# Wesentliche umweltbezogene Stellungnahmen

**zum Bebauungsplan Nr. 9 „Nördlich der Dorfstraße“, Abschnitt IV mit örtlicher Bauvorschrift und mit 2. Teilaufhebung des Bebauungsplanes "Vor dem Johannisberg" der Gemeinde Hanstedt**

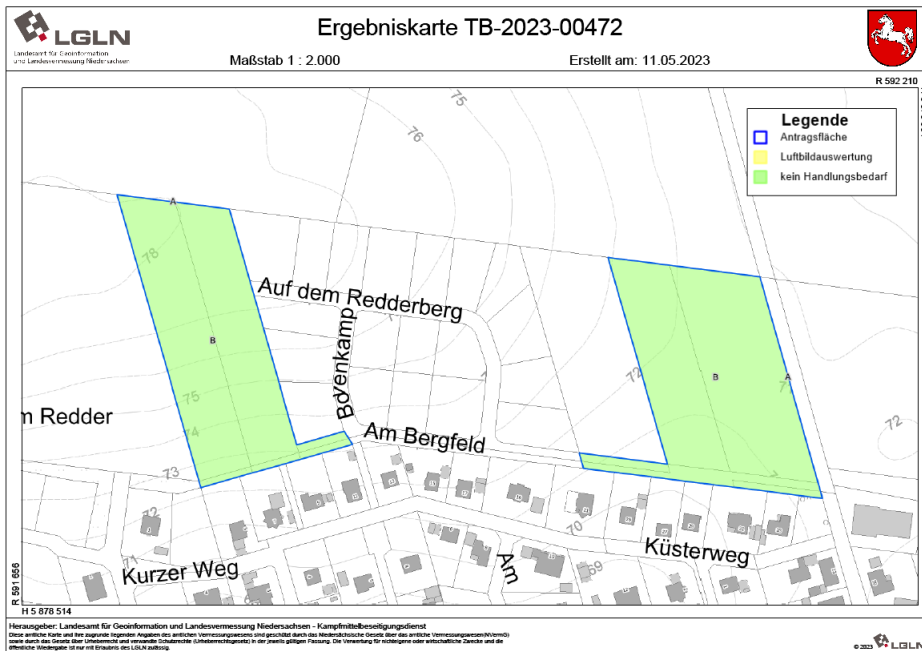
Für die Planfläche liegen dem Kampfmittelbeseitigungsdienst Niedersachsen die folgenden Erkenntnisse vor (siehe beigefügte Kartenunterlage):

Fläche A

Luftbilder: Die derzeit vorliegenden Luftbilder wurden nicht vollständig ausgewertet.

Luftbildauswertung: Es wurde keine Luftbildauswertung durchgeführt.

Belastung: Es besteht der allgemeine Verdacht auf Kampfmittel.

Fläche B

Luftbildauswertung: Nach durchgeführter Luftbildauswertung wird keine Kampfmittelbelastung vermutet.

Belastung: Ein Kampfmittelverdacht hat sich nicht bestätigt.

#### Empfehlung: Luftbildauswertung

#### Empfehlung: Kein Handlungsbedarf
